**INFORME DE HITO DE CONTROL
N° 006-2024-OCI/5343-SCC**

**PROYECTO: "MEJORAMIENTO DEL SERVICIO EDUCATIVO
DEL NIVEL PRIMARIA EN LAS I.E. N° 11160 E I.E. N° 10968
DE LAS LOCALIDADES DE EL SAUCE Y ATUNLOMA DEL
DISTRITO DE CAÑARIS - PROVINCIA DE FERREÑAFE -
DEPARTAMENTO DE LAMBAYEQUE"**

**ELABORACIÓN DE EXPEDIENTE TÉCNICO - SEGUNDO
ENTREGABLE**

Detalle de "Pozo de percolación" y "Zanjas de infiltración" en el plano "IS-02 Instalaciones Sanitarias - Redes de Desagüe" de la I.E. N° 11160 - Atunloma

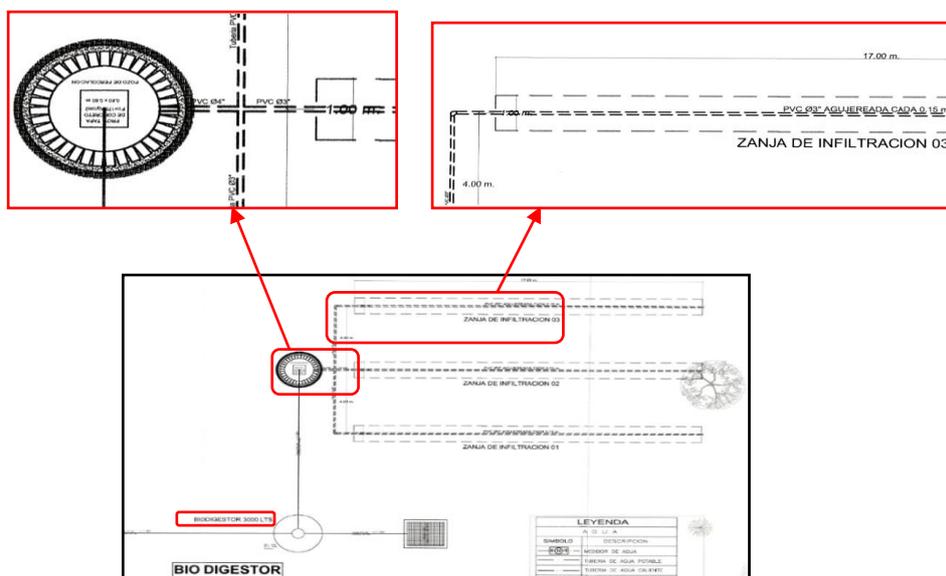
De la revisión selectiva al segundo entregable del expediente técnico del Proyecto, se observa que en el plano "IS-02 Instalaciones Sanitarias - Redes de Desagüe"⁵ de la I.E. N° 11160 - Atunloma, se proyecta un (1) biodigestor (3000 litros), una (1) caja de registro de lodos, un (1) pozo de percolación y tres (3) zanjas de infiltración (de 1.00 m de ancho por 17.00 m de largo), tal como se visualiza a continuación:

Asimismo, es importante precisar que la Norma IS.020 "Tanque Sépticos" del Reglamento Nacional de Edificaciones, indica que se debe realizar el "test de percolación" para los tratamientos complementarios del efluente del "tanque séptico" (para el Proyecto se ha considerado el uso de Biodigestor), el cual es utilizado para el dimensionamiento y diseño del sistema de absorción y/o percolación que recibirá la disposición del tratamiento complementario del efluente, permitiendo verificar el tiempo de infiltración, la superficie de diseño y la clase de terreno que servirá como campo de infiltración o percolación, como señala a continuación:

Además, la Comisión de Control evidenció en el subnumeral 11.1 "Conclusiones" del numeral 11.00 "Conclusiones y recomendaciones"⁷ del "Estudio de mecánica de Suelos" de la I.E. N° 11160 - Atunloma, contenido en el primer entregable⁹ de la elaboración del expediente técnico del Proyecto, que no se ha realizado el ensayo o "test de percolación", tal

como se trae a colación: "Se concluye que **no aplica ensayo de test de percolación** ya que el proyecto contempla con biodigestores para dicha edificación mencionada"¹⁰.

Adicionalmente, se advierte incongruencia en lo indicado en los planos con la memoria de cálculo de instalaciones sanitarias, así como utilizar datos de "índice de absorción del terreno" que no se acredita en el estudio de mecánica de suelos realizado.

Imagen n.º 5
Detalle de "Pozo de percolación", "Biodigestor" y "Zanjas de infiltración" en el plano "IS-02 Instalaciones Sanitarias - Redes de Desagüe" de la I.E. N° 10968 - El Sauce

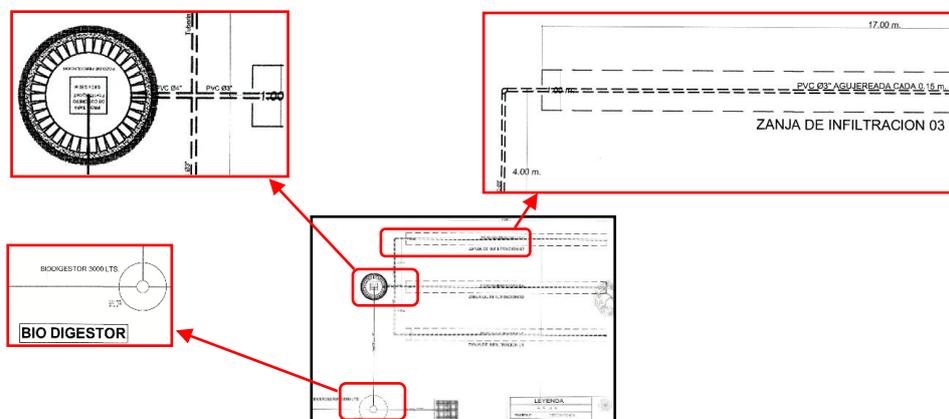
De la revisión selectiva al segundo entregable del expediente técnico del Proyecto se observa que, en el plano "IS-02 Instalaciones Sanitarias - Redes de Desagüe"¹³ de la I.E. N° 10968 - El Sauce, se proyecta un (1) biodigestor (3000 litros), una (1) caja de registro de lodos, un (1) pozo de percolación y tres (3) zanjas de infiltración (de 1.00 m de ancho por 17.00 m de largo), tal como se visualiza a continuación:

Imagen n.º 8
Diseño Arquitectónico de Aula en la I.E. N° 11160 - Plano lámina A-01

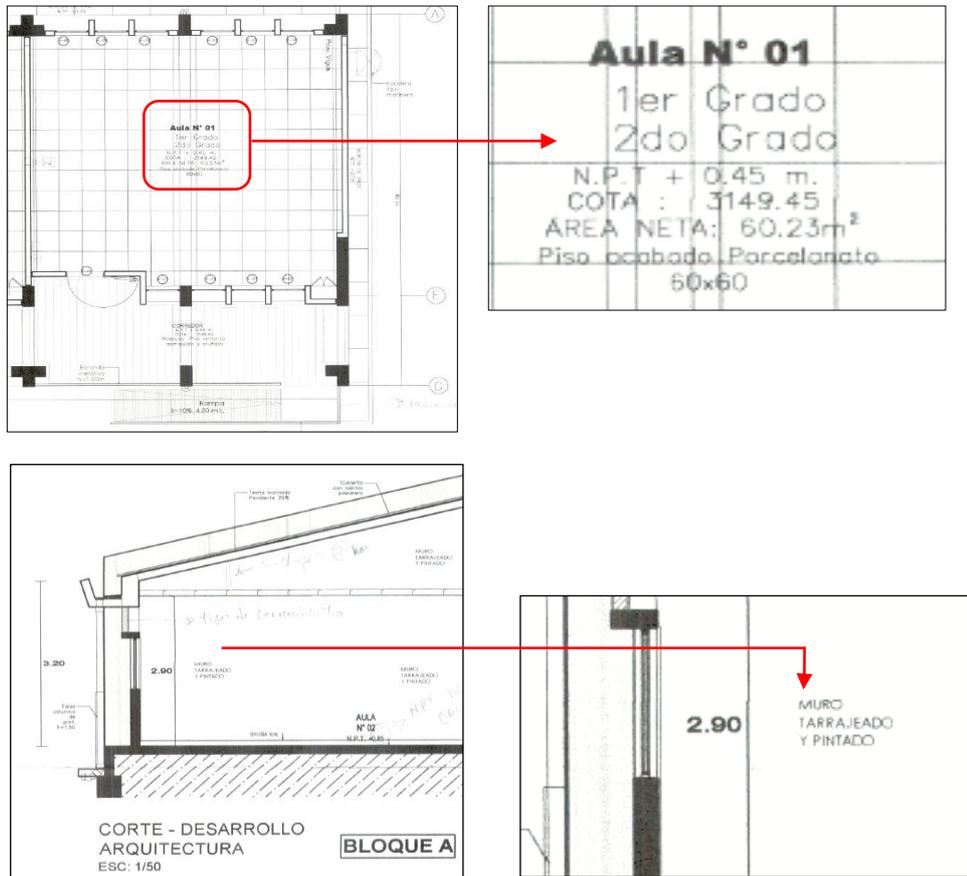
Adicionalmente, de la revisión a los documentos que conforman la especialidad de Arquitectura (planos, especificaciones, memorias) no se advierte sustento que las aulas estén diseñadas bajo criterios de confort térmico; por ejemplo, de la revisión a los planos, se advierte empleo de materiales, como pisos de porcelanato en ambientes destinados para aulas, biblioteca, dormitorios, piso de loseta veneciana en dirección, secretaría y acabado tarrajado y pintado en paredes, conforme se aprecia en las siguientes imágenes de los planos del Proyecto.

Imagen n.º 9
Detalle de "nivel de piso terminado" de los ambientes interiores y veredas de los bloques proyectados "D", "F" y "H" en el plano "PG-01-Planta General Primer Piso" de la I.E. N° 11160 - Atunloma

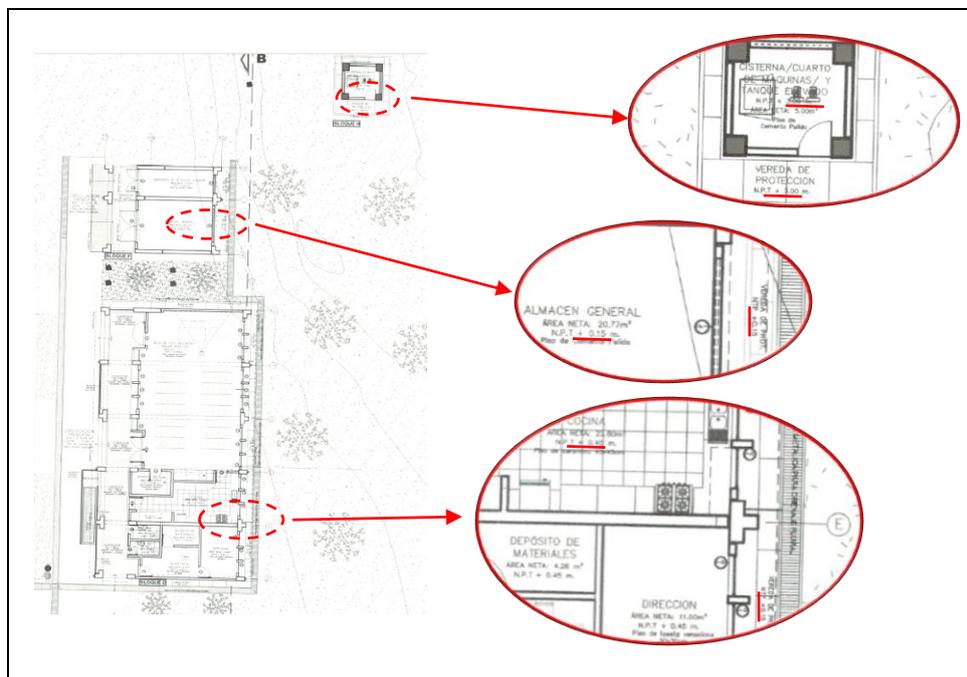
- i. Incongruencia en el plano "PG-01-Planta General Primer Piso" y plano "PG-04 Arquitectura-Cortes Generales" de la I.E. N° 11160 - Atunloma.

De la revisión aleatoria efectuada al plano "PG-01 Arquitectura - Planta General Primer Piso"²³ de la I.E. N° 11160 - Atunloma, respecto al "Nivel de Piso Terminado" (N.P.T.) de los ambientes interiores y las veredas exteriores de los bloques "D", "F" y "H"²⁴ proyectados, se evidencia que las veredas tienen un N.P.T. de +0.15 para los bloques "D" y "F", y para el bloque "H" tiene un N.P.T. de +3.00, lo cual representa un desnivel de 2.85m; asimismo, para los ambientes interiores poseen un nivel de piso terminado de +0.15, +0.45 y +3.00m, para los bloques "F", "D" y "H", respectivamente, tal como se visualiza en la siguiente imagen:

Imagen n.º 10
Detalle de "nivel de piso terminado" de los ambientes interiores y de veredas de los bloques proyectados "D" y "H" en el plano "PG-04 Arquitectura-Cortes Generales" de la I.E. N° 11160 - Atunloma

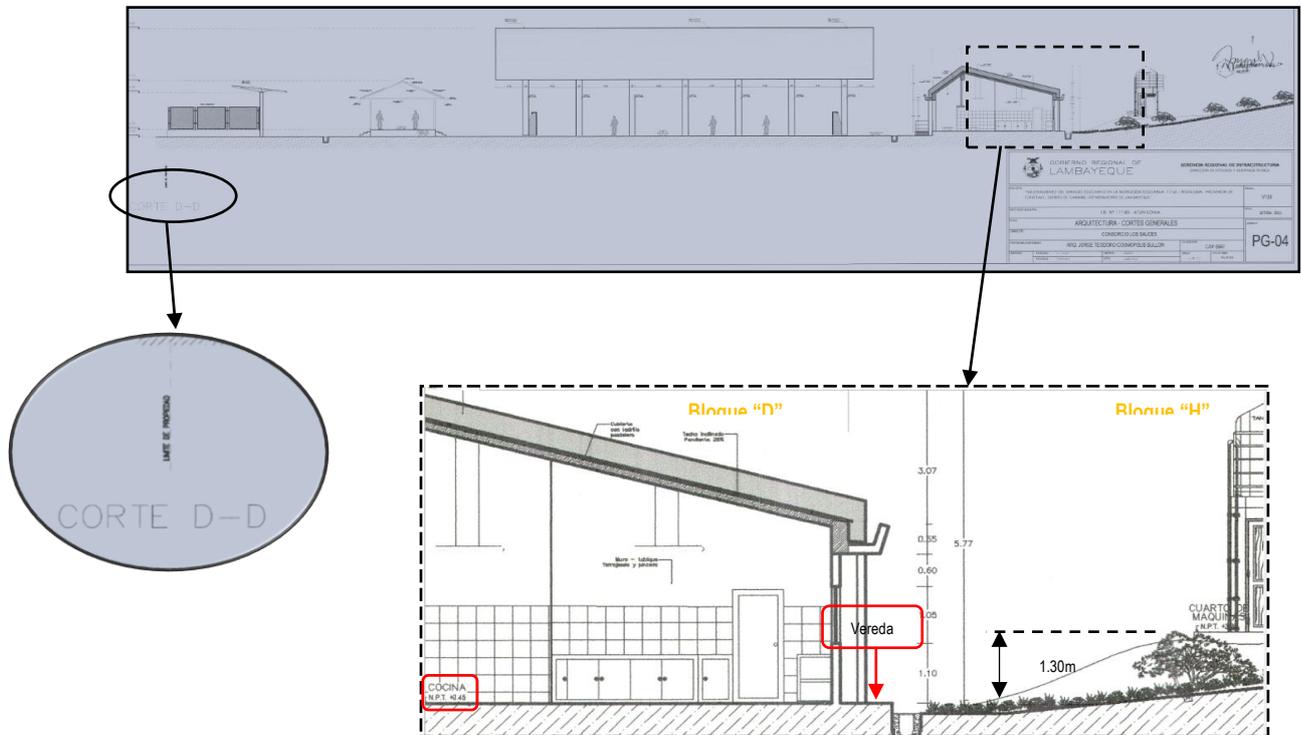
Al respecto, en el plano "PG-01 Arquitectura - Planta General Primer Piso"²⁵ de la I.E. N° 11160 - Atunloma, se visualiza el corte D-D que corta el bloque "D", el cual se desarrolla en el plano "PG-04 Arquitectura - Cortes Generales"²⁶, tal como se visualiza a continuación:

Por lo tanto, según el plano "PG-01 Arquitectura - Planta General Primer Piso"²⁷ para el bloque "D", el ambiente interior "cocina" posee un N.P.T de +0.45m y la "vereda" un N.P.T +0.15m; sin embargo, en el corte D-D del plano "PG-04 Arquitectura - Cortes Generales"²⁸, se evidencia que la "vereda" y el ambiente interior "cocina" poseen ambos un nivel N.P.T. +0.45m; asimismo, el desnivel entre las veredas del bloque "D" y "H", según el plano "PG-01 Arquitectura - Planta General Primer Piso" es de 2.85m, pese a que en el corte D-D del plano "PG-04 Arquitectura - Cortes Generales", se evidencia que el desnivel es de +1.30m.

En ese sentido, se evidencia incompatibilidades en los planos en relación a los niveles de piso terminado de los ambientes interiores y de las veredas, puesto que no existe congruencia en lo indicado en el plano de planta general y el plano de corte, conforme se evidencia en las imágenes anteriores; por lo cual, se ha transgredido los términos de referencia de las Bases Integradas del Procedimiento de Selección y los documentos (planos de especialidad de arquitectura) que conforman el expediente técnico del Proyecto.

Imagen n.º 11
Detalle de superposición de bloques proyectados "D", "F" y "H" en el plano "PT-01-Planta de Topografía - Atunloma"

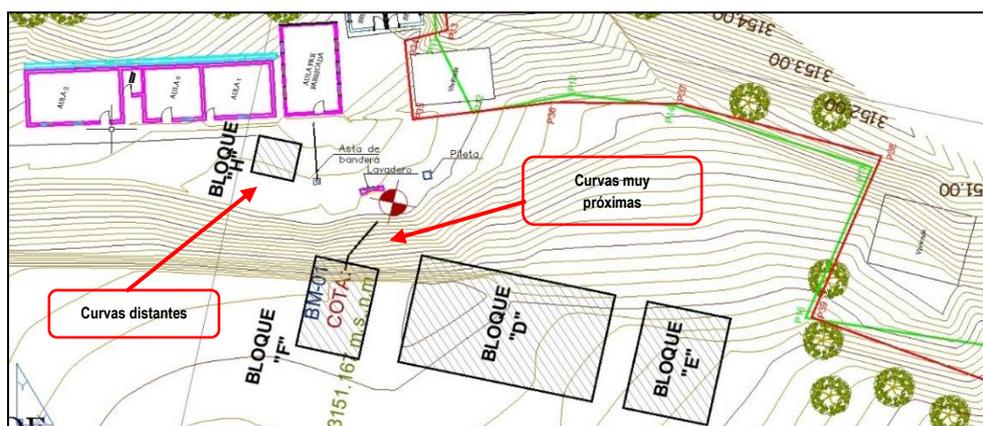
De la revisión efectuada al estudio topográfico, planos de topografía³⁰ y el plano "PG-01 Arquitectura - Planta General Primer Piso"³¹ de la I.E. N° 11160 - Atunloma, se evidencia que el área de terreno de los bloques proyectados "D" y "F"³² colindan por el Norte-Este con curvas de nivel que se encuentran muy próximas, es decir con un relieve de terreno natural pronunciado, a diferencia del bloque "H"³³ que su área de terreno se encuentra proyectado en un terreno con curvas de nivel distantes, es decir con un relieve de terreno natural semi plano, tal como se visualiza en la siguiente imagen:

Imagen n.º 12
Detalle de superposición de bloques proyectados "D", "F" y "H" en el corte B-B del plano "SA-02-Situación Actual - Cortes - Atunloma", asimismo se visualiza un desnivel de 2.85m de piso terminado entre las veredas de los bloques "D y F" y el bloque "H"

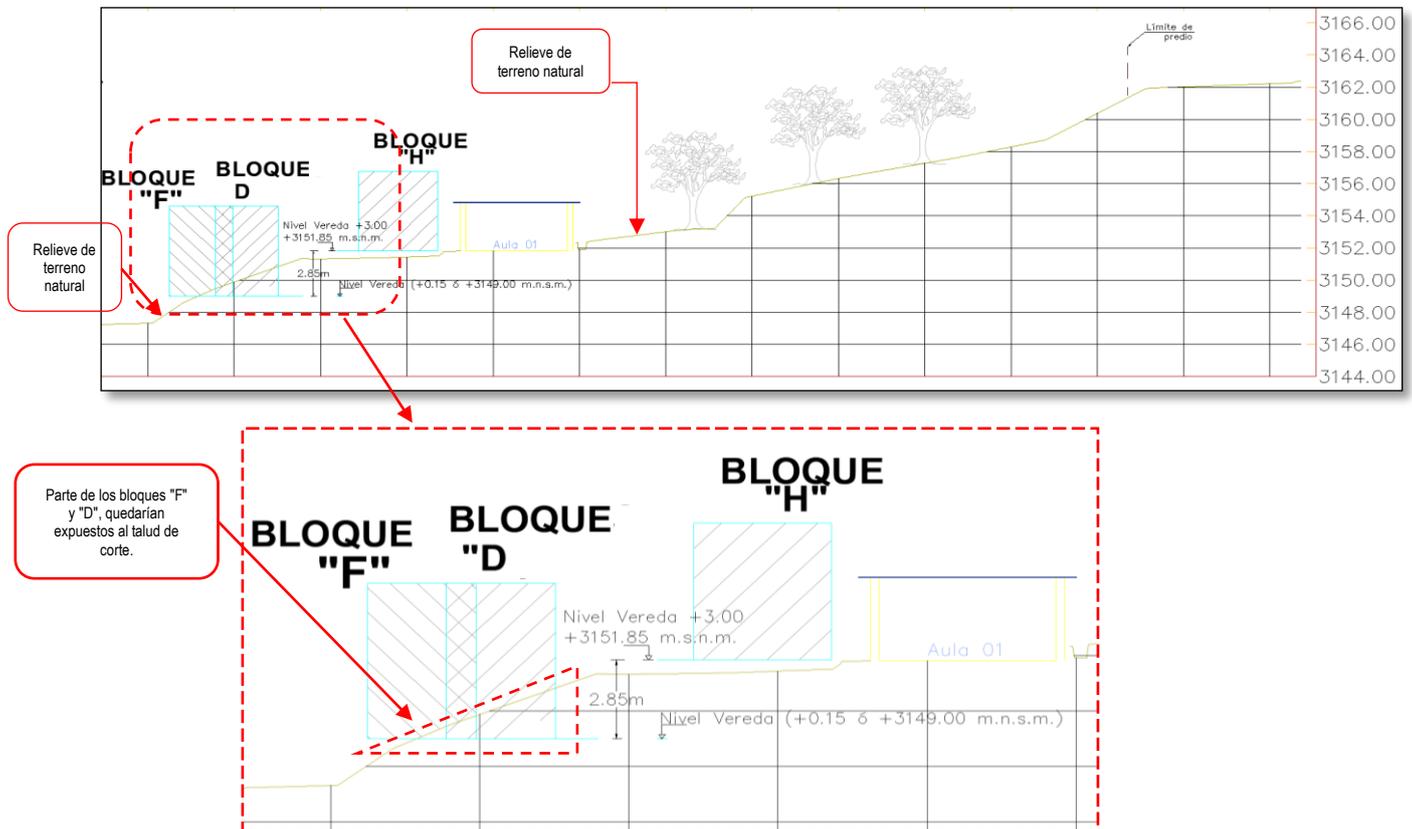
Al respecto, se ha revisado el plano "SA-02 Situación Actual - Cortes - Atunloma", evidenciándose el corte B-B, que nos describe gráficamente el relieve del terreno y compatibilizándolo con los bloques proyectados "D", "F" y "H", se puede observar un desnivel de 2.85 m entre los niveles de piso terminado de las veredas entre los bloques "D" y "F" y el bloque "H", y parte del lado Norte-Este de los bloques "D" y "F" quedarían expuestos al talud de corte, tal como se visualiza a continuación:

Al respecto, el talud de corte quedaría con un desnivel aproximado de 2 metros para los bloques "D" y "F" quedando expuestos sin alguna estructura de contención proyectada, y al no haber planos de nivel de rasante, niveles de corte de talud y volúmenes de movimiento de tierras (plano de explanaciones) compatibilizados con los planos arquitectura y cimentación de estructuras en el segundo entregable, las excavaciones para las cimentaciones proyectadas de los bloques "D", "F" y "H" no tendrían una profundidad exacta de excavación, ya que el nivel del terreno natural variaría en toda el área donde se ejecutaría el proyecto.

En tal sentido, se advierte la inexistencia de planos de Taludes y cortes, nivel de rasante, niveles de corte y relleno y volúmenes de movimiento de tierras para cimentación; lo cual afectaría la calidad de información contenida en el estudio topográfico, planos de cimentación y arquitectura.

Imagen n.º 13
Detalles de Diseño del Cerco Perimétrico -
Plano Detalle Constructivo 03 Lámina n.º D-04, Institución Educativa n.º 11160

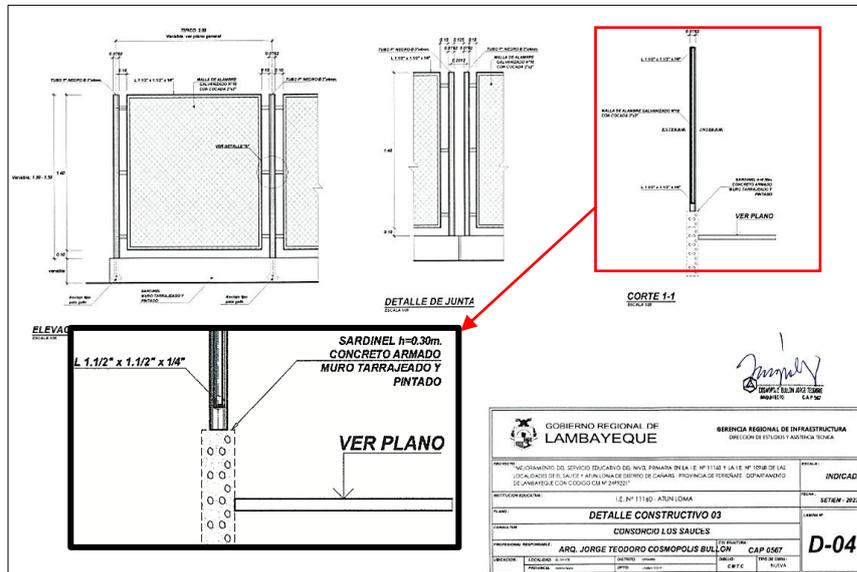
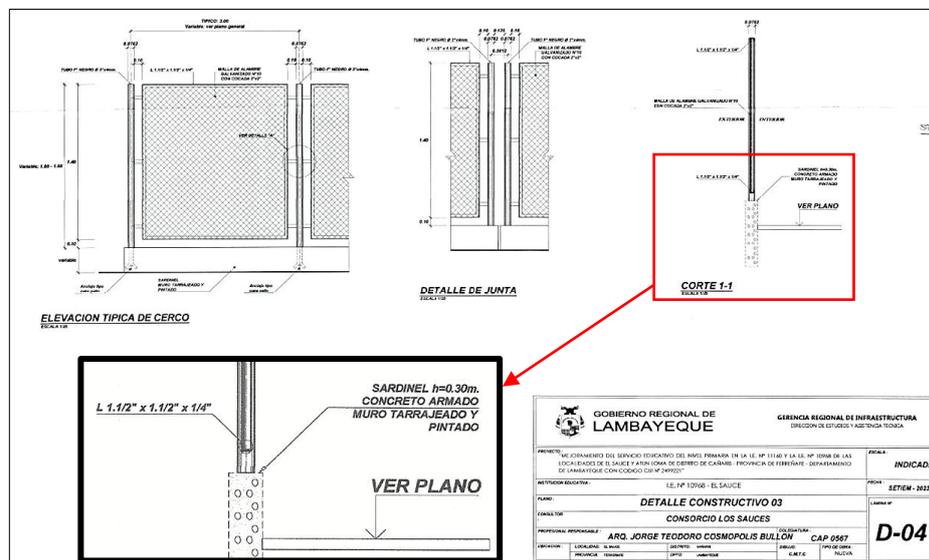
En relación a ello, de la revisión selectiva a la documentación presentada en el segundo entregable del Proyecto, se advierte que, no se ha presentado una memoria de cálculo que sustente el diseño del cerco perimétrico tanto en la I.E. N° 11160 como en la I.E. N° 10968, los cuales conforme a los planos de arquitectura se conformaran de estructura metálica anclada a un elemento de concreto armado rectangular con una altura visible variable según se indica en el plano detallado seguidamente, sin especificar más detalle de la profundidad del elemento de concreto armado, conforme se observa a continuación:

Conforme se ha descrito, el diseño de la cimentación y sobrecimiento del cerco perimétrico carece de sustento toda vez que no se adjunta la memoria de cálculo donde se pueda identificar los parámetros que justifican las dimensiones propuestas teniendo en consideración el marco normativo técnico antes mencionado; asimismo, los planos correspondientes a la especialidad de estructuras no muestran el detalle del acero de refuerzo de los citados elementos, siendo de exigencia según las Bases Integradas la presentación de dichos documentos técnicos como parte del segundo entregable.

Imagen n.º 15
Detalles de la cimentación y longitud del cerco perimétrico -
Plano Estructuras Cimentación General - lámina n.º E-04

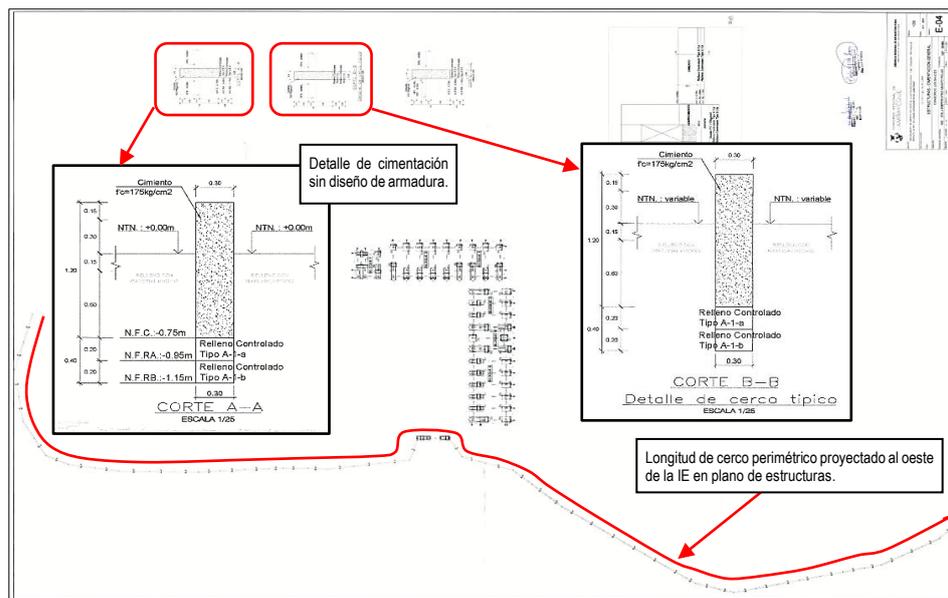
Asimismo, el Plano de la especialidad de Estructuras - Cimentación General lámina n.º E-04 (gráfico seguido) de la I.E. N° 11160, muestra el corte típico de la cimentación del cerco perimétrico, sin embargo, en el detalle del elemento de concreto que cumplirá según el plano la función de cimiento no muestra el diseño de la armadura considerando que el plano descrito en gráfico anterior indica que el cerco metálico se anclará a un elemento de concreto armado.

Adicionalmente, conforme se advierte en gráfico anterior se muestra la longitud proyectada del cerco perimétrico, la cual no cubría el área total, no concidiéndose con la longitud detallada en Plano de Planta General de la especialidad de Arquitectura lámina PG - 01 que muestra un desarrollo de cerco perimétrico en una de las áreas elevadas de la institución educativa.

Imagen n.º 16
Detalle de longitud del cerco perimétrico -
Plano de Arquitectura de Planta General Primer Piso - lámina n.º PG-01

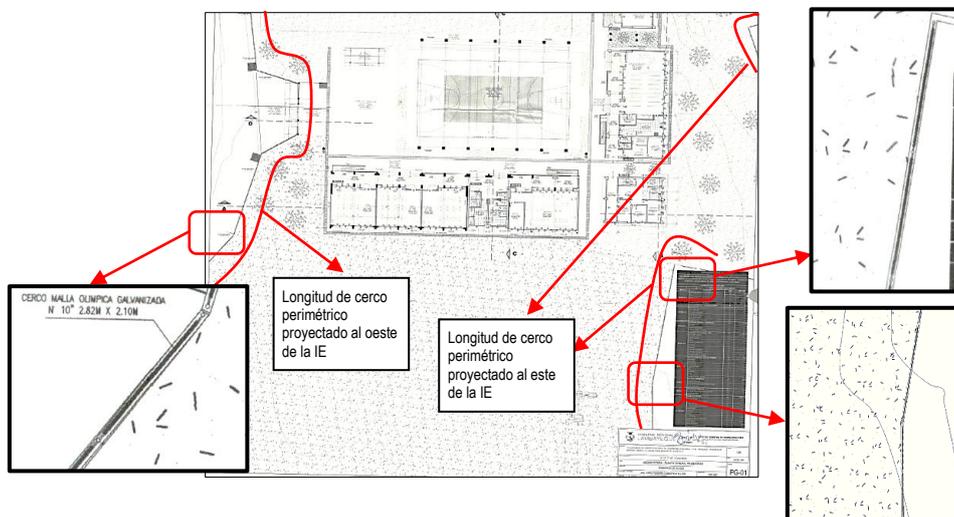
Sin embargo, de los planos de elevación longitudinal PG-03 y PG-04 del desarrollo del Cerco Perimétrico no se advierte que se haya plasmado el detalle del cerco perimétrico ubicado al este de la Institución Educativa n.º 11160, ello considerando que resultaría necesario precisar el detalle puesto que la pendiente del terreno en esta área es más pronunciada y siendo de igual forma exigencia de las bases que requieren de los planos y detalles del cerco perimétrico y cortes y elevaciones de la propuesta arquitectónica.
